PROVINCIA DI BRINDISI
Area 4 – Ambiente, Ecologia e Mobilità
Settore Ambiente

PROVVEDIMENTO DIRIGENZIALE DI AUTORIZZAZIONE

n. 34 DEL 23-03-2021

Oggetto: MySun srl - Erchie 24 - VIA - Impianto fotovoltaico di potenza nominale di 15,06624 MW, ubicato nel territorio di Erchie e Torre Santa Susanna in località Coltella

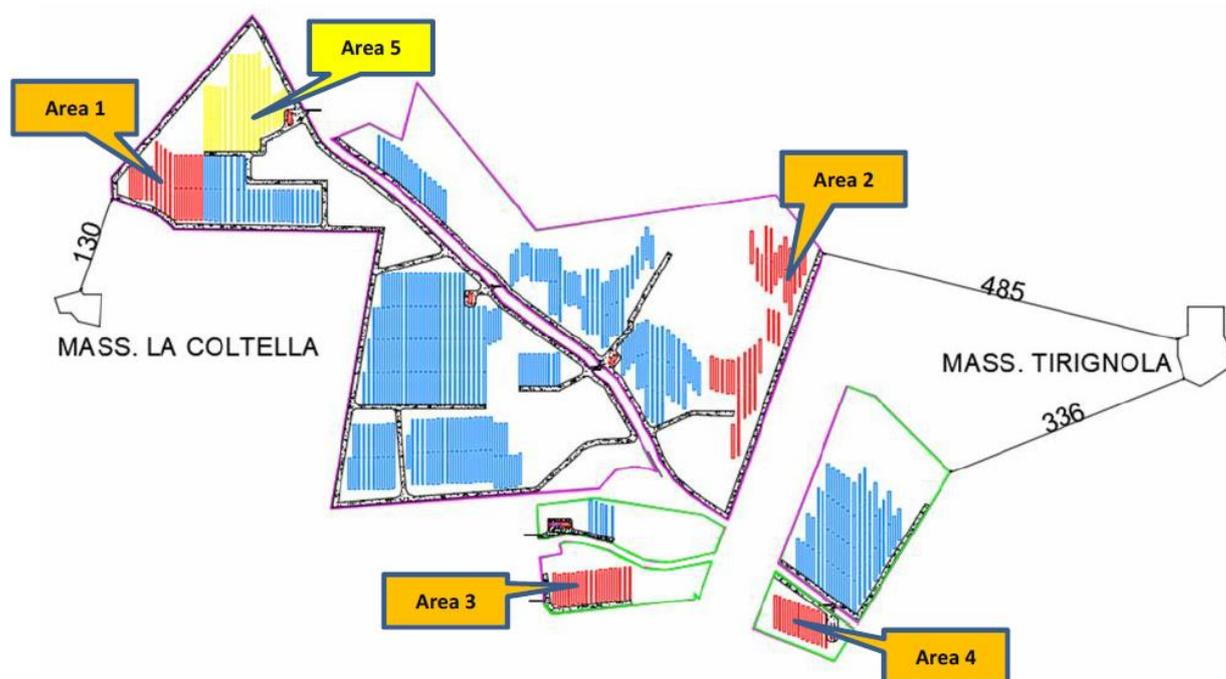
- ad eliminare le parti di impianto ricadenti in area agricola evidenziate in rosso nel layout di seguito riportato;
 - ad eliminare i pannelli, evidenziati in giallo nel layout indicato di seguito (area 5), che, seppur ricadenti in aree occupate da cave dismesse quindi idonee, sono prossimi all'area di pertinenza della masseria La Coltella;

4. i pannelli rimasti, saranno ubicati esclusivamente in aree occupate da cave dismesse e degradate in linea con quanto previsto dallo stesso PPTR; allo scopo, altresì, di massimizzare la produzione energetica, è stata incrementata la potenza unitaria del singolo pannello in maniera da ottenere la stessa potenza iniziale (circa 15 MW), con la suddetta riduzione di superficie radiante;
